工程名称：南京熊猫电子、南京熊猫现代服务业光伏发电项目

编号：GPDZJHJ08-006

关于（南京彩虹新能源有限公司运维部）对施工质量检查所提出问题汇总及处理意见。

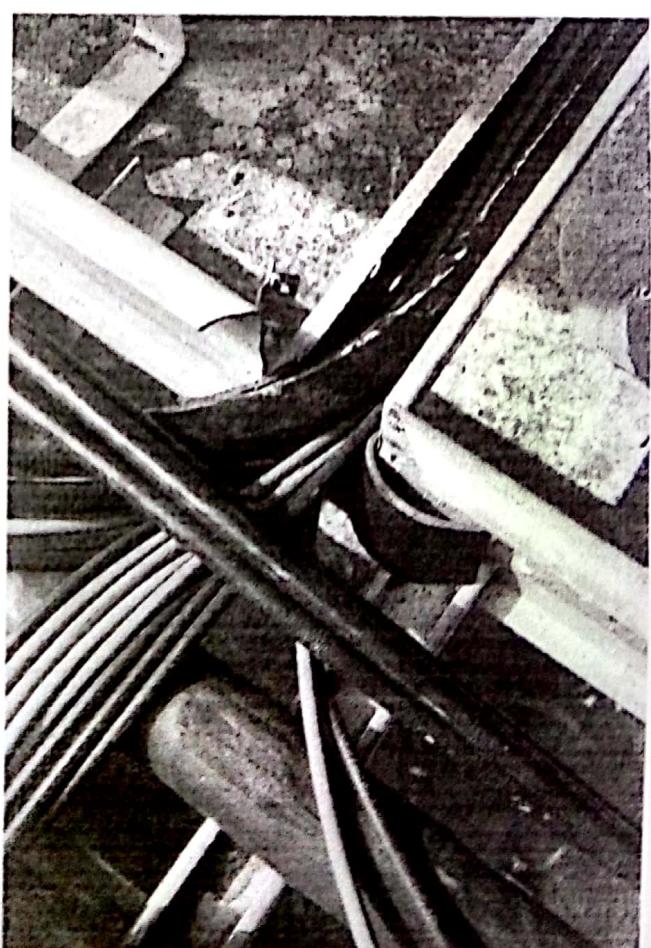
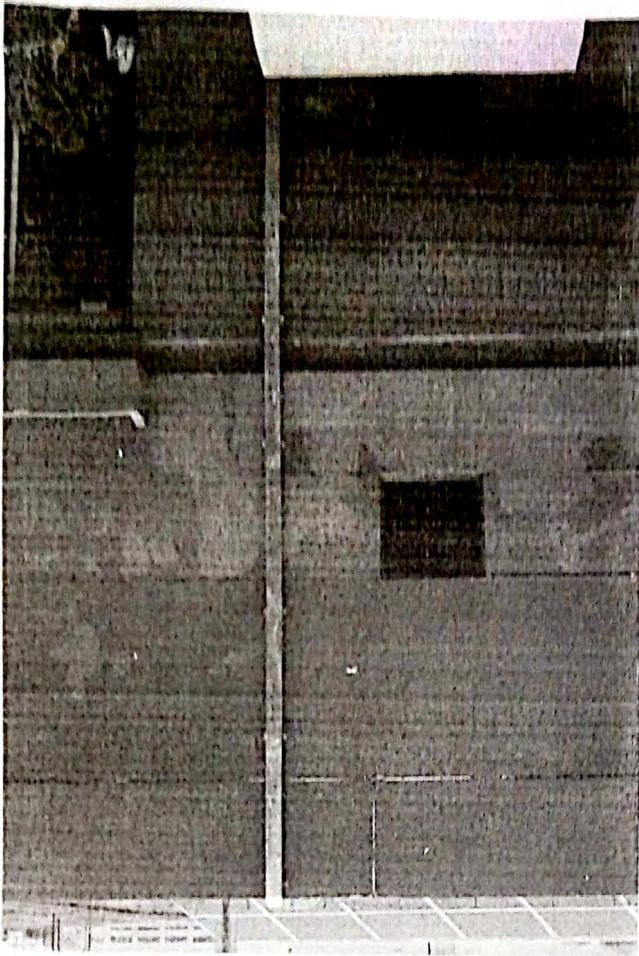
4、楼面至地而电缆桥架固定点距离不符合设计要求（固定点间距不大于 2 米）

第四项所述问题我单位已整改到位。
